訂正のお願い

2025. 7 株式会社自研センター

*No.J-923 トヨタ ハリアーPHEV (AXUP85系) 2023年2月について、下記の通り訂正いたします。

P. 122~123 M230

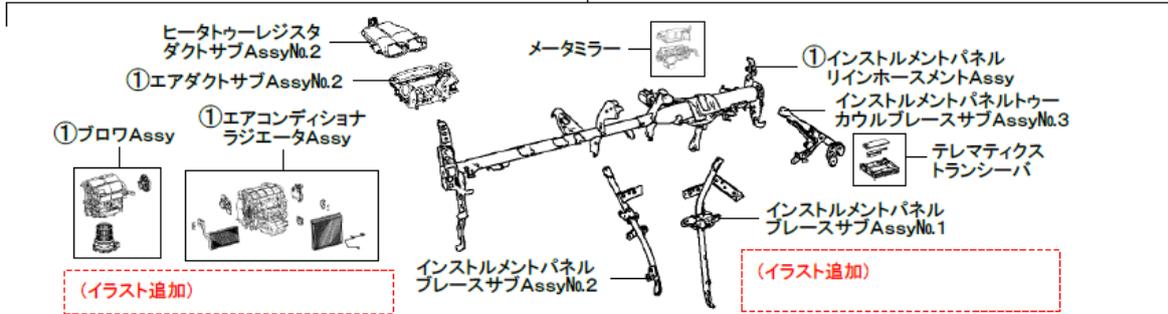
指数テーブル欄の指数値の訂正ならびに(含)作業および部品に追加がありましたので、該当ページを差替え願います。

P. 122 ○○○○:訂正・追加

M230	
(2) インstrumentパネルセーフティパッドサブAssy、InstrumentパネルラインホースメントAssy脱着	
4. 30	取外し状態 <ul style="list-style-type: none">・カウルトップベンチレーターパサブAssy・ウインドシールドワイパモータAssyおよびウインドシールドワイパリンクAssy・カウルベンチレーターパネルサブAssy・両側フロントピラーガーニッシュ・ステアリングコラムAssy
	(含) 作業および部品 <ul style="list-style-type: none">・InstrumentクラスタフィニッシュパネルAssy脱着・InstrumentクラスタフィニッシュパネルガーニッシュNo.2脱着・Instrumentクラスタフィニッシュパネルセンタアツパ脱着・InstrumentサイドパネルNo.2脱着・InstrumentパネルアンダカバーサブAssyNo.2脱着・InstrumentパネルトゥーカウルブレースサブAssyNo.3脱着・InstrumentパネルフィニッシュパネルローNo.2脱着・両側InstrumentパネルブレースサブAssyNo.2脱着・エアコンディショナコントロールAssy脱着・カウルサイドトリムボード脱着・グローブコンパートメントドアAssy脱着・コンソールアツパパネルガーニッシュNo.2脱着・コンソールカップホルダボックスサブAssy脱着・コンソールパネルサブAssyアツパ脱着・コンソールボックスAssy脱着・両側コンソールボックスインサートフロントNo.2脱着・コンソールボックスインシュレータアツパ脱着・コンソールボックスオーナメント脱着・コンソールボックスカーペット脱着・<u>コンソールボックスダクトNo.1脱着</u>・コンソールリヤエンドパネル脱着・コンビネーションメータAssy脱着・シフトレバーノブ脱着・<u>シフトロックコントロールユニットAssy脱着</u>・両側スピーカAssyフロントNo.2脱着・両側スピーカホールカバーNo.2脱着・テレマテイクストラシバ脱着・ヒータウレレジスタダクトサブAssyNo.2脱着・フロントドアスカッフプレート脱着・マルチディスプレイAssy脱着・メータミラー脱着・モバイルワイヤレスチャージャクレードルAssy脱着

・InstrumentパネルラインホースメントAssy脱着はブロワAssyとエアコンディショナラジエータAssyを一体で脱着する作業	
・コンソールボックスインサートフロントNo.2は左側の部品名称、右側の部品名称はコンソールボックスインサートフロントNo.1となる	
・スピーカホールカバーNo.2は左側の部品名称、右側の部品名称はスピーカホールカバーNo.1となる	
・InstrumentパネルブレースサブAssyNo.2は左側の部品名称、右側の部品名称はInstrumentパネルブレースサブAssyNo.1となる	
・[除]冷却水補充、クーラガスチャージ

P. 123 M230

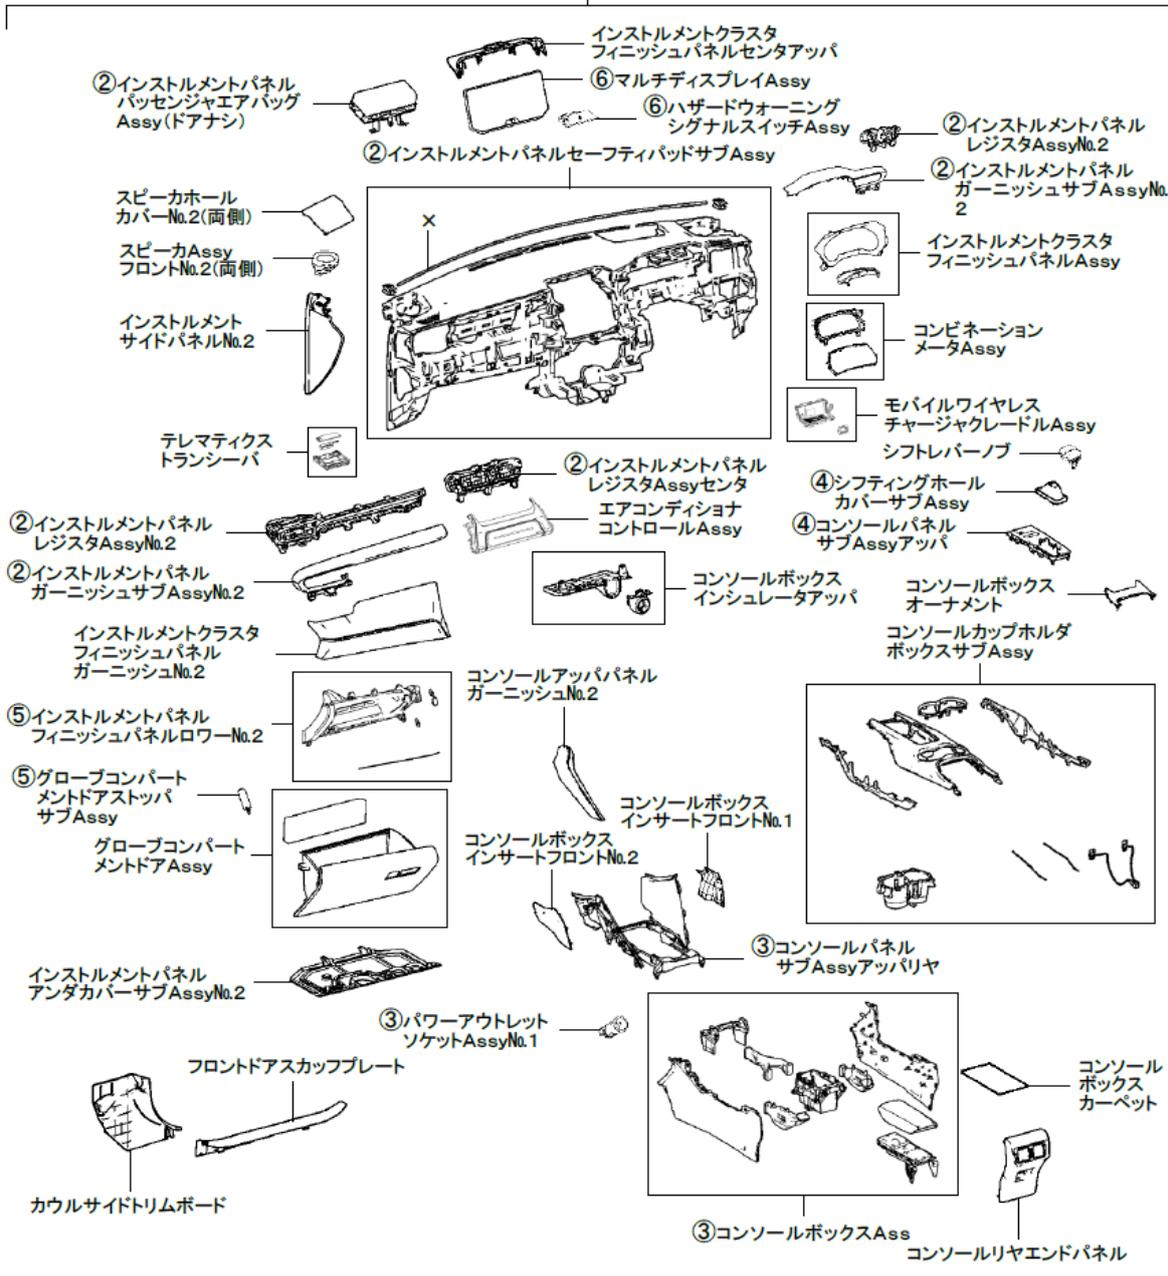
イラストの追加がありましたので、該当ページを差替え願います。

:追加

▶脱着作業時①②③④⑤⑥グループ毎にそれぞれ一体で脱着

**インストルメントパネルセーフティパッドサブAssy、
インストルメントパネルリインホースメントAssy脱着**

インストルメントパネルセーフティパッドサブAssy脱着
